<p>เรื่อง ข้อกำหนดตำแหน่งการทาจาระบีเพิ่มเติมในขั้นตอนการประกอบชุดดิสก์เบรกหน้า</p> <p>รุ่นรถ อีซูซุ D-MAX ตั้งแต่รุ่นปี 2012 และ mu-X ทุกรุ่น</p>	<p>ระบบเบรก</p>
--	-----------------

## 1. ทาจาระบีแผ่นหลังผ้าเบรกดิสก์ทั้งแผ่นด้านนอกและแผ่นด้านใน (ขั้นตอนเดิม)

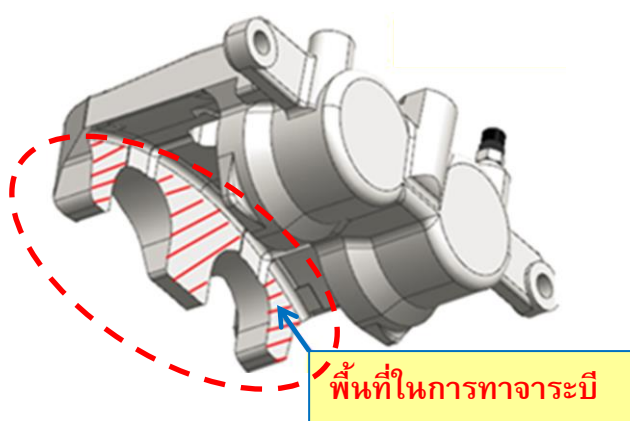
## 2. ทาจาระบีที่ชุดคาลิปเปอร์ (เพิ่มเติม)

เมื่อทาจาระปีเรียบร้อยแล้ว ต้องทำความสะอาดจาระปีส่วนที่เกินออกทุกครั้ง
